保定大棚工程设计变更申请表

工程名称：京港澳高速公路京石段保定收费大棚维修改造工程（二次）DP-1标段

变 更 通 知 单

变 更 通 知 单

设计工号	2022-07-1		
设计阶段	施工图	专 业	建筑
比 例	1:20	图 号	建施替-06
版本号	1.0	出图日期	2022.11

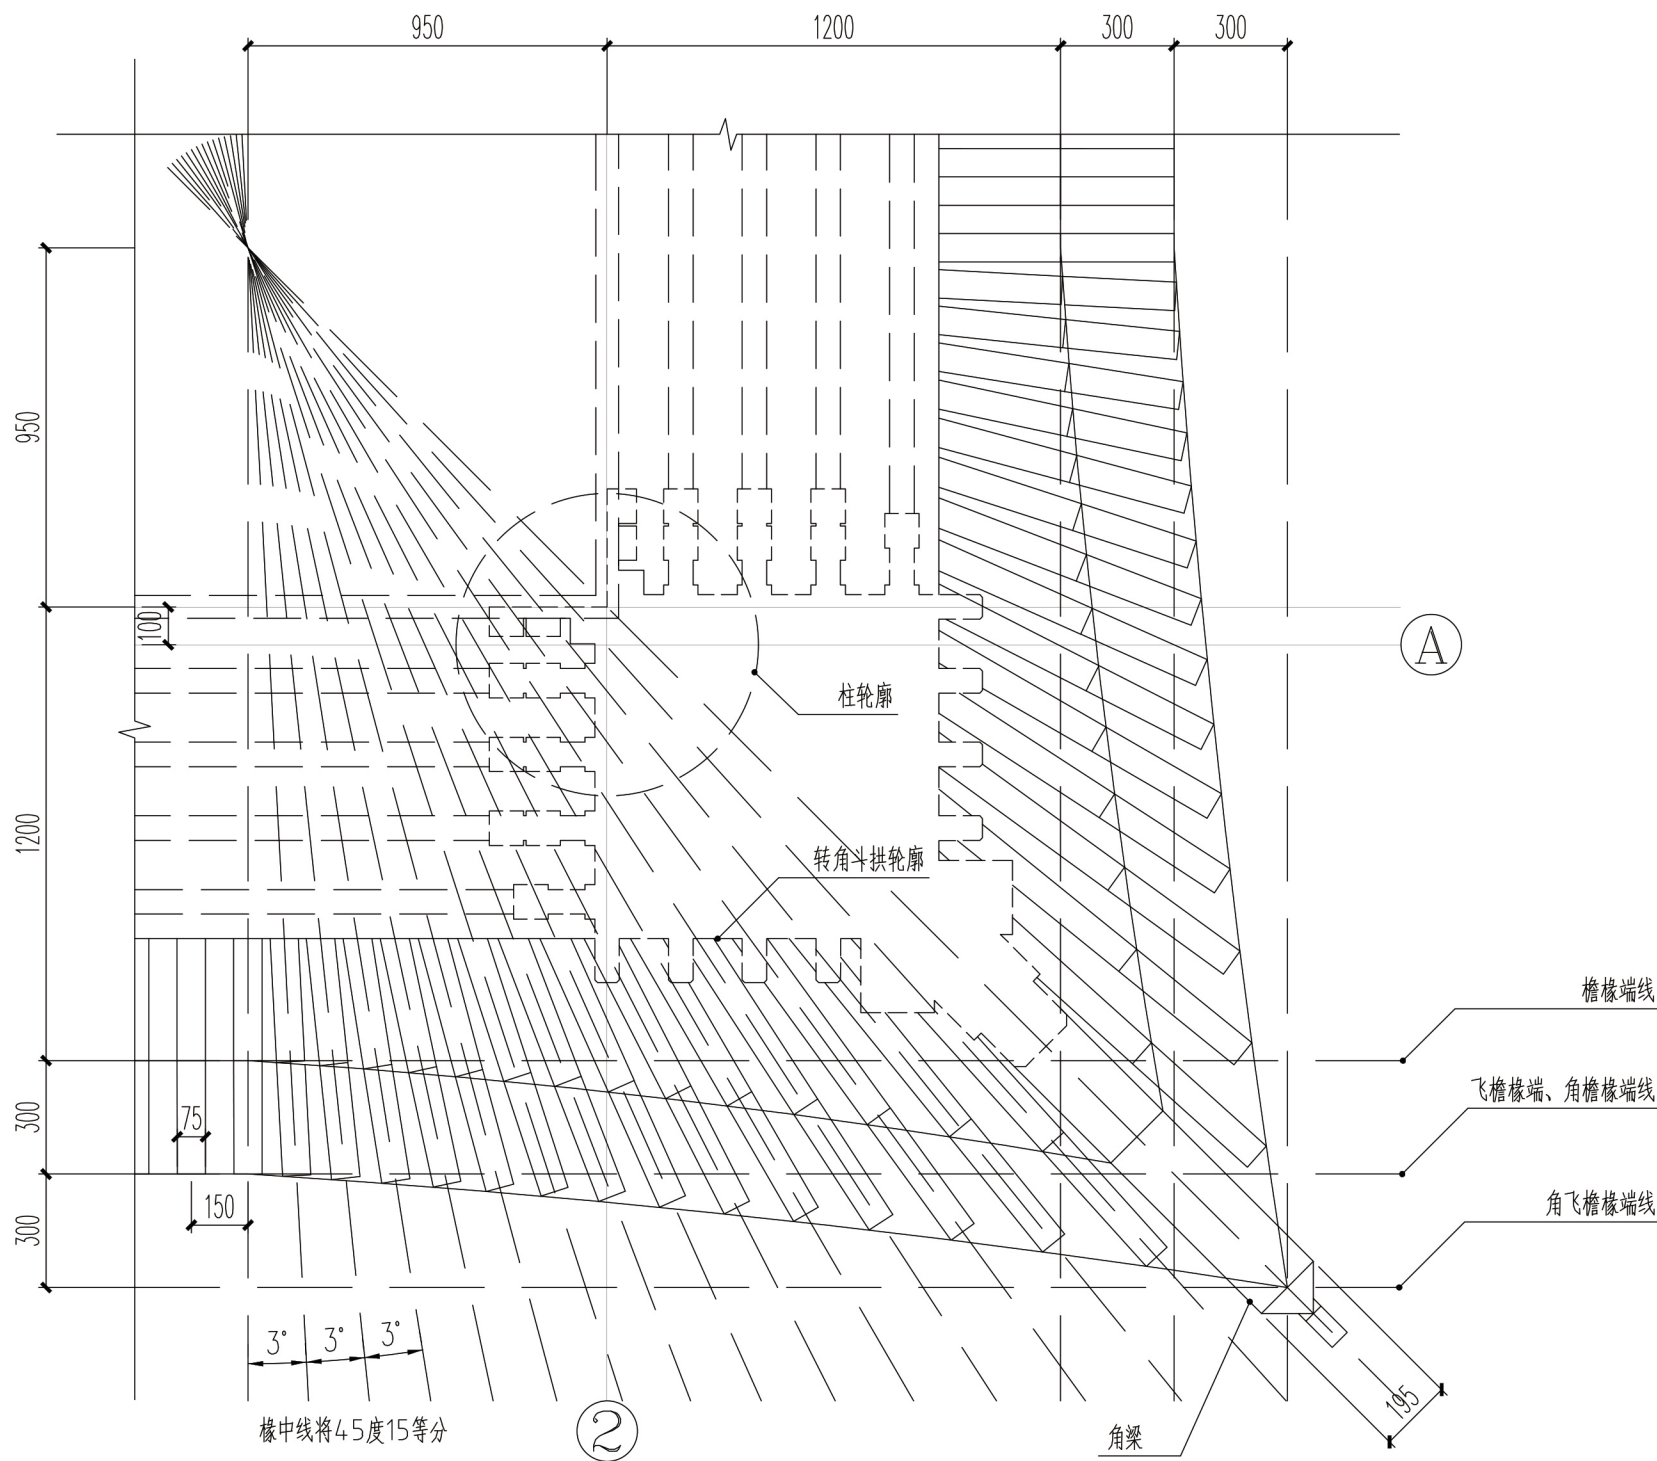
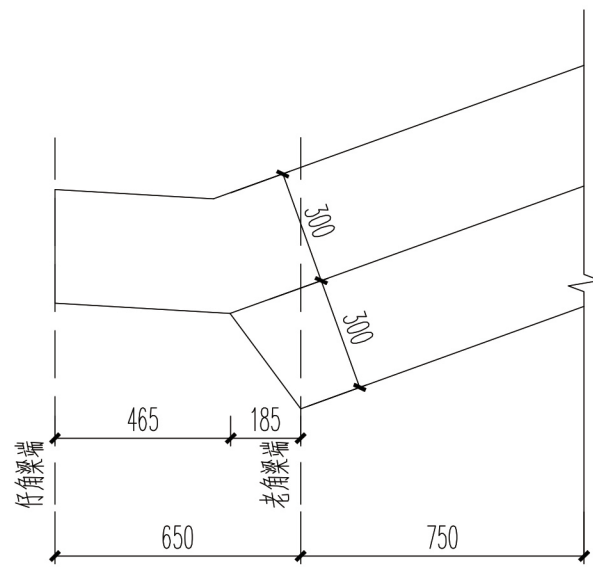
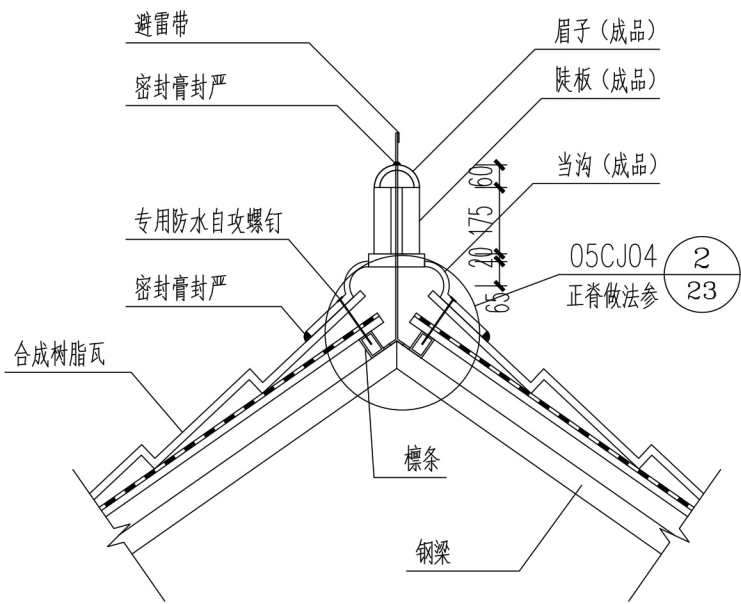
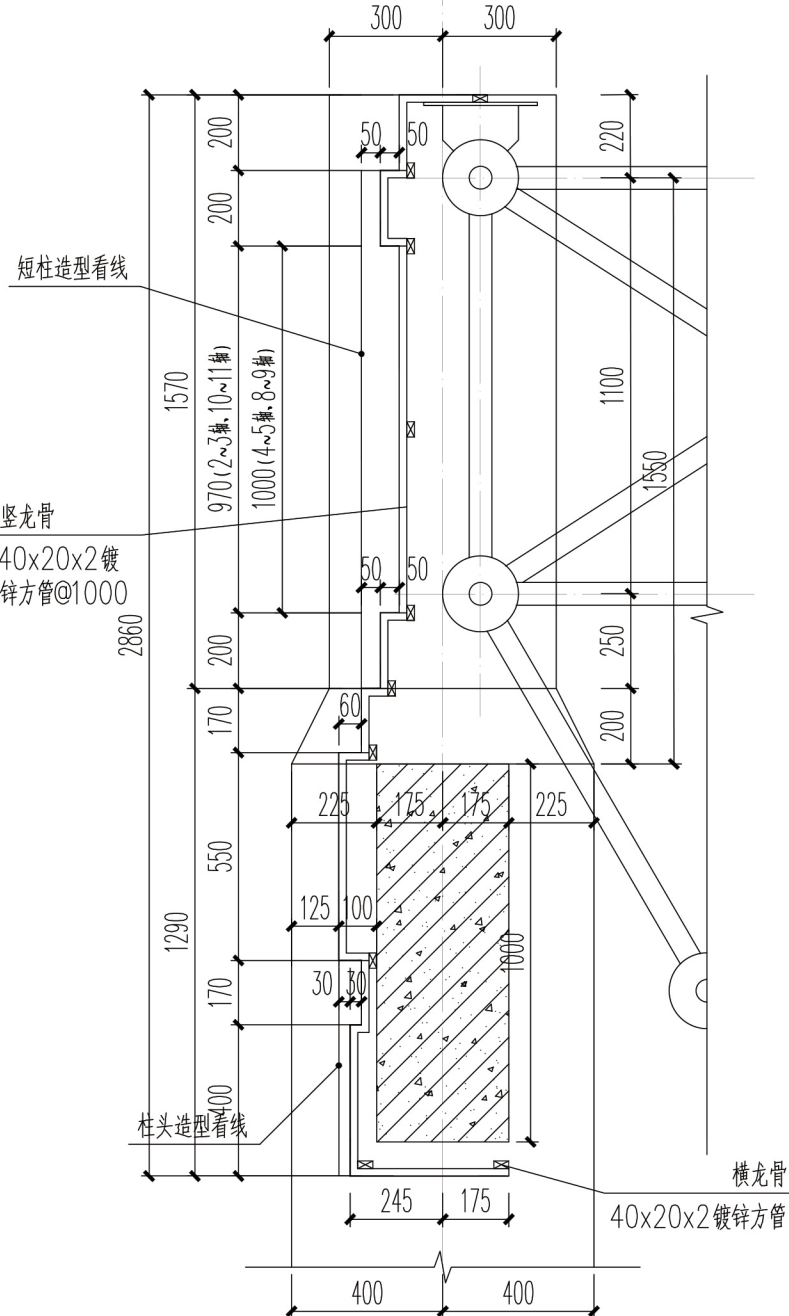
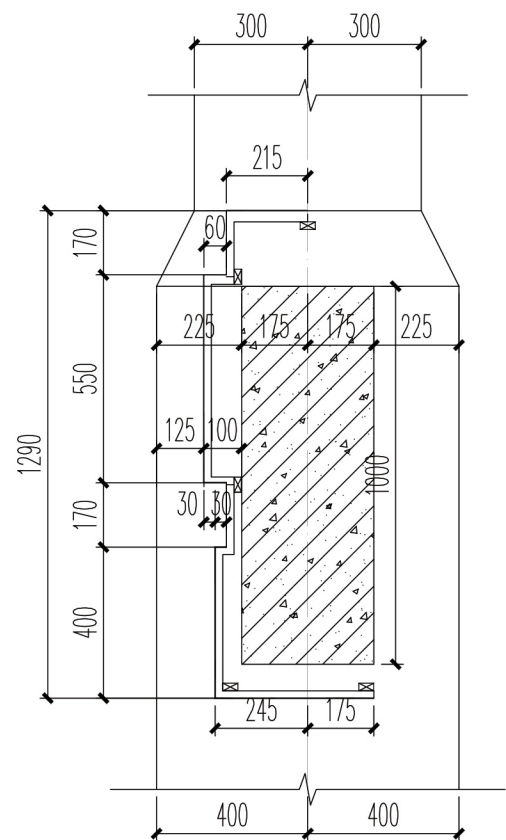
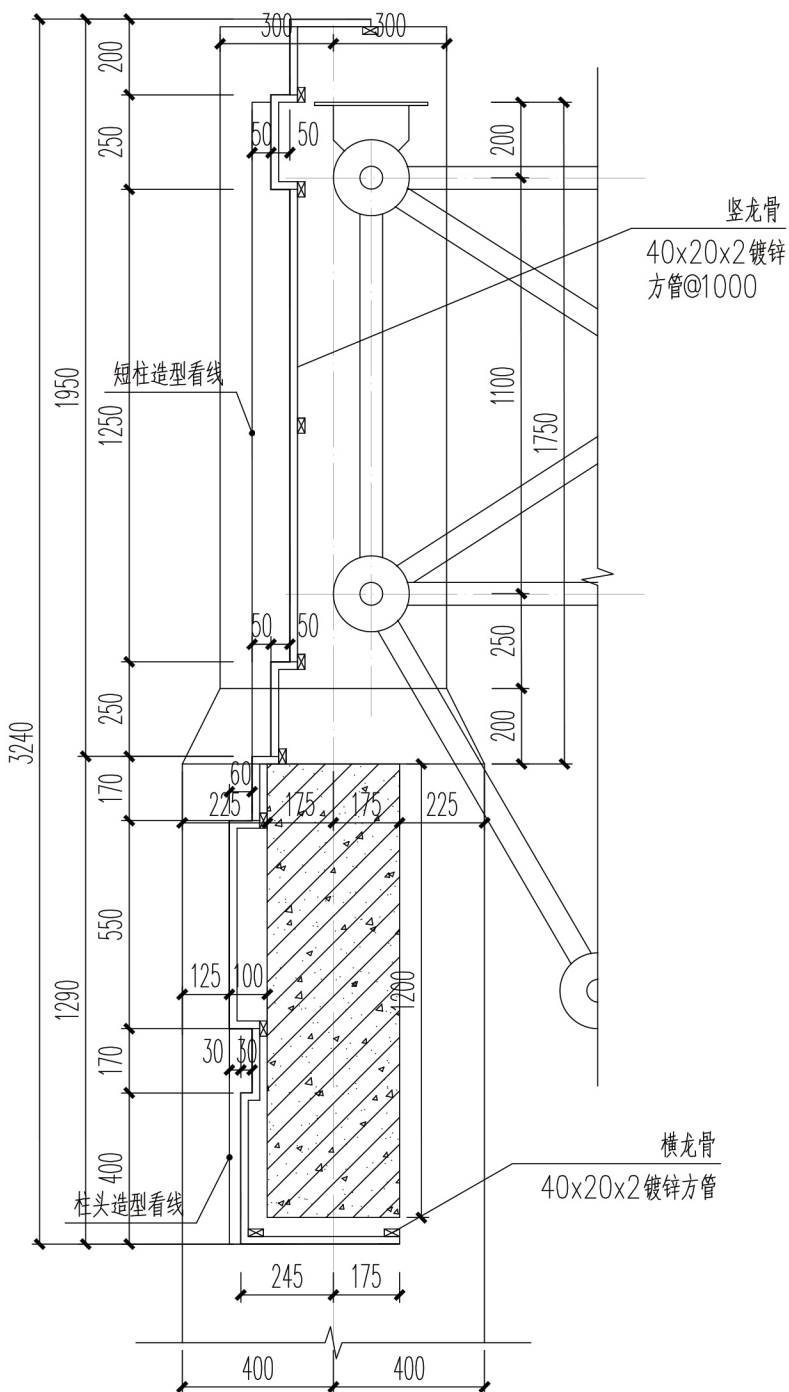
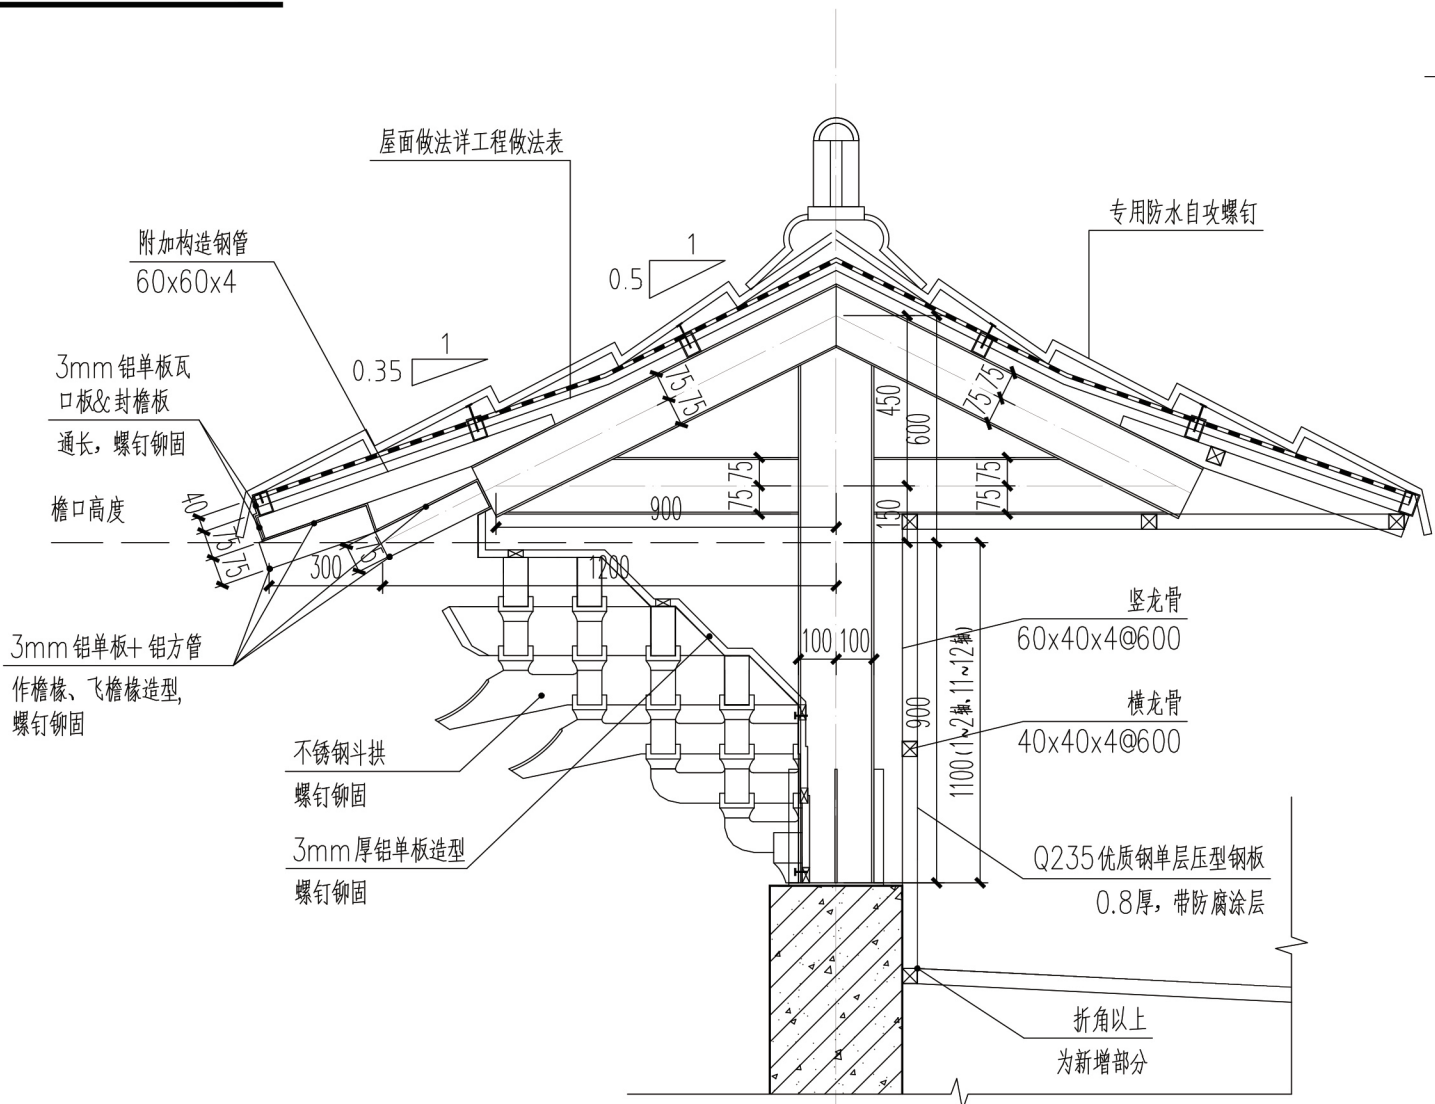
1. 由于铝合金斗拱制作周期较长, 运输成本较高, 斗拱材质由原铝合金(壁厚3mm)改为201不锈钢(壁厚1mm)。
 2. 檐口增设附加构造钢管(60x60x4), 作为支撑檐椽、飞檐椽造型铝制装饰板的主龙骨, 详见建施替-06。
 3. 根据厂家要求调整屋面方钢管檩条间距, 从原660改为600, 檩条数目相应增加, 详见建施替-06。
 4. 调整额枋装饰板尺寸, 增补龙骨规格, 详见建施替-06。
 5. 取消仔角梁端部套兽、老角梁端部霸王拳造型, 见建施替-06。
 6. 钢架内侧增设0.8厚Q235优质钢单层压型钢板及相应龙骨, 增强钢架防雨防风性能, 详见建施替-04、06。
 7. 根据现场反馈, 现场实际标高比原设计图纸标高整体高出1.00米, 我方所有标高在原图纸基础上相应增加1.00米。
- 以下空白。
